INFORME DE CONTROL ESPECÍFICO
N° 067-2024-2-0404-SCE

SERVICIO DE CONTROL ESPECÍFICO A HECHOS CON PRESUNTA IRREGULARIDAD
MUNICIPALIDAD PROVINCIAL DE PACHITEA
PANAO, PACHITEA, HUÁNUCO

"IRREGULARIDADES EN LA OBRA: AMPLIACIÓN Y MEJORAMIENTO DE LOS SERVICIOS EDUCATIVOS DE LA I.E N° 32600 DE LA LOCALIDAD DE ICHU YANUNA, DISTRITO DE PANAO, PROVINCIA DE PACHITEA - HUÁNUCO"

Imagen n.° 9
Corte horizontal de P 01, P 02

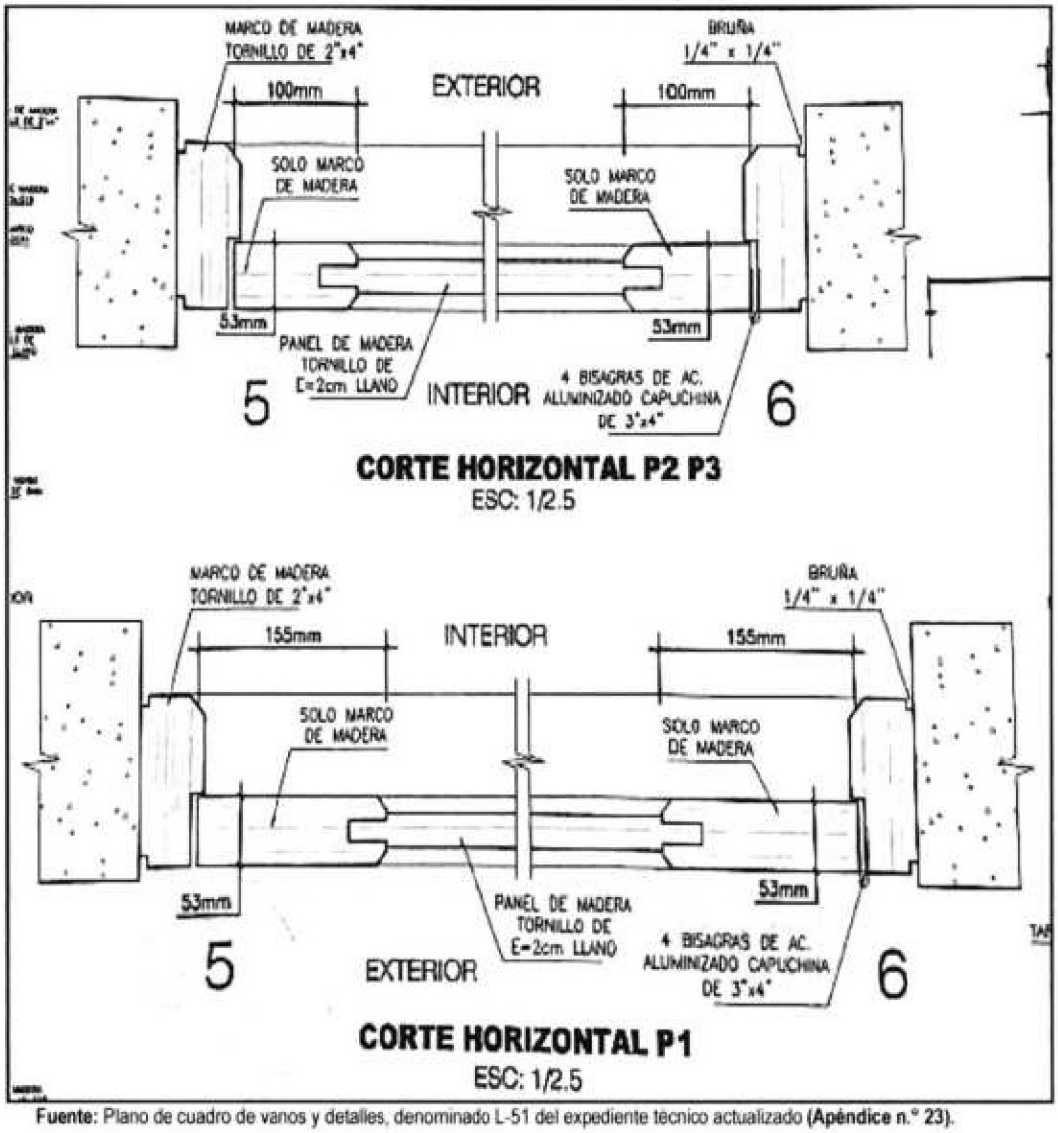
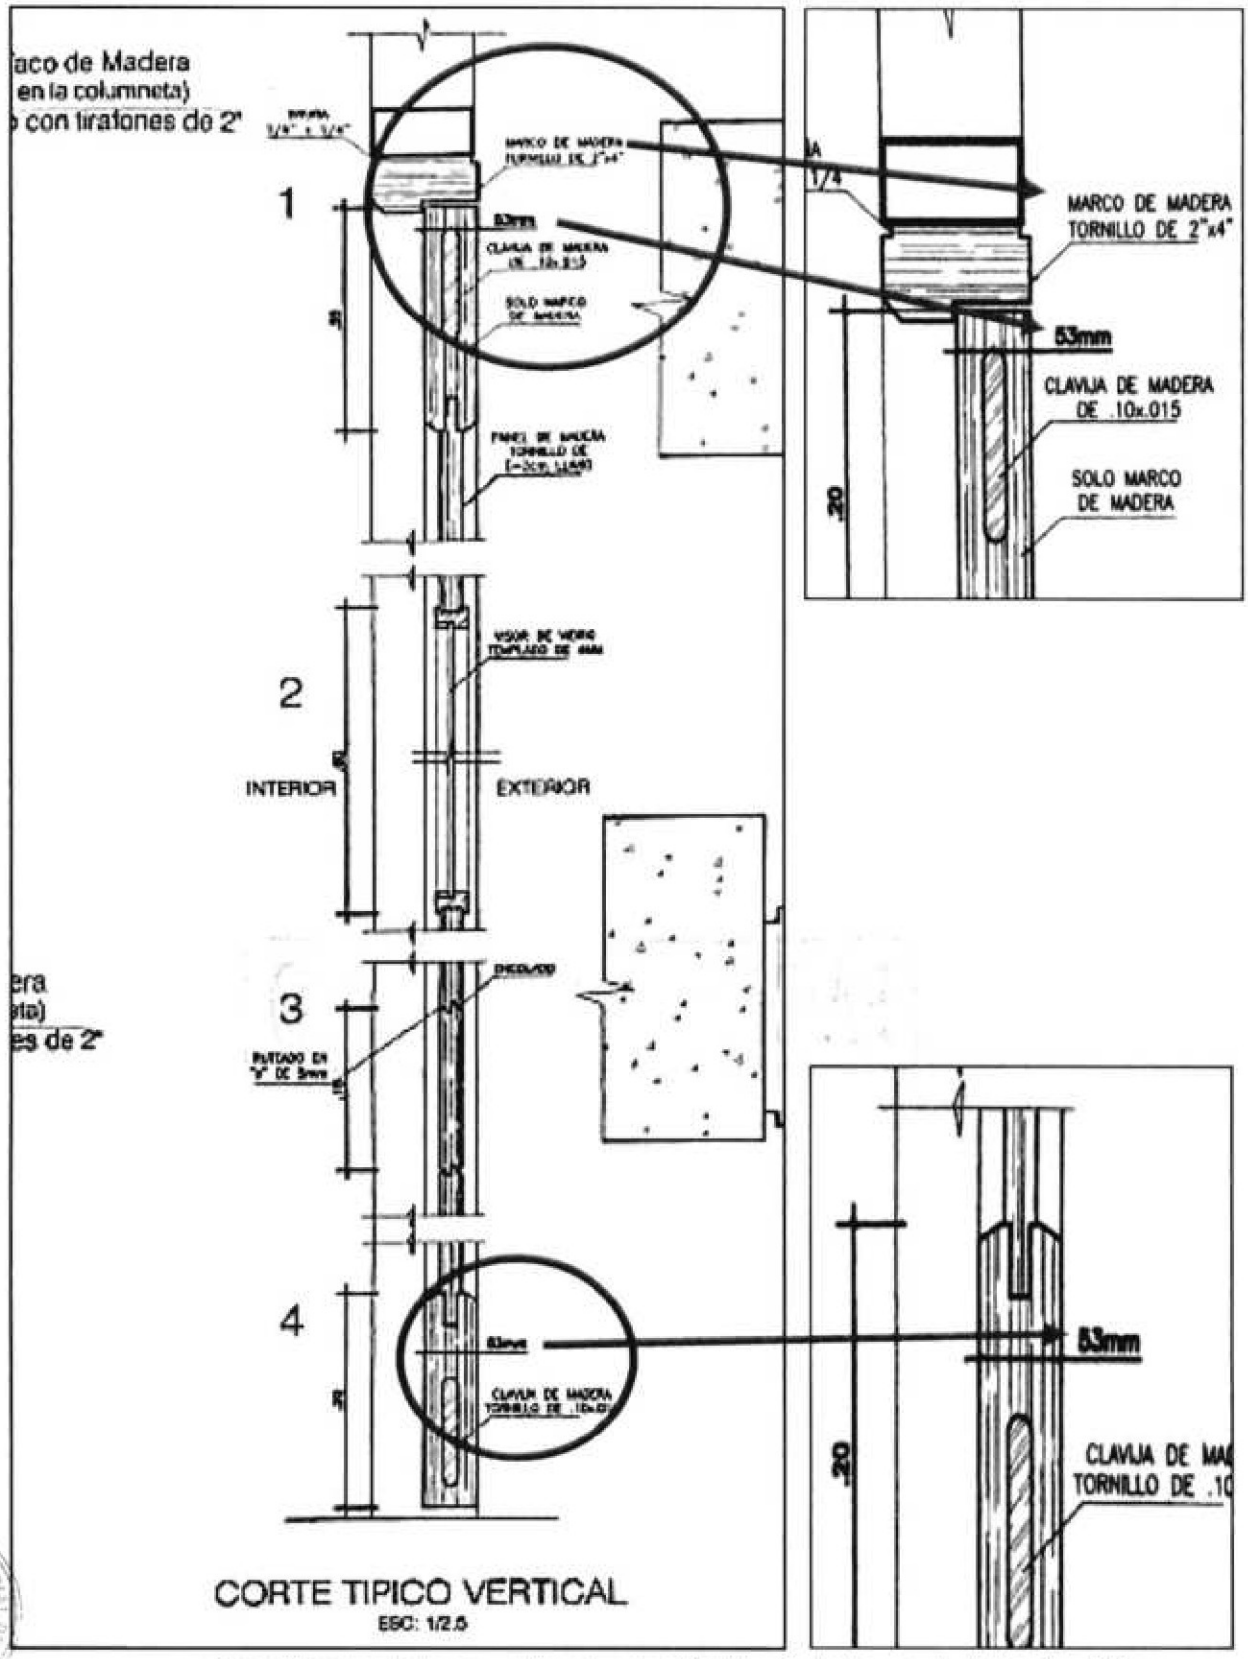
Con las fotografías precedentes, así como, lo señalado en las especificaciones técnicas y los planos L-29 y L-51, se demostró que, las subpartidas 02.03.06.01.01 y 02.03.06.01.02 han sido ejecutadas por el Contratista sin observar lo establecido en las especificaciones técnicas establecidas en el expediente técnico actualizado; no obstante, fueron valorizadas al 100% en la valorización n.° 9, correspondiente al mes de diciembre de 2019 **(Apéndice n.° 26),** tal como se detalla en el cuadro siguiente:
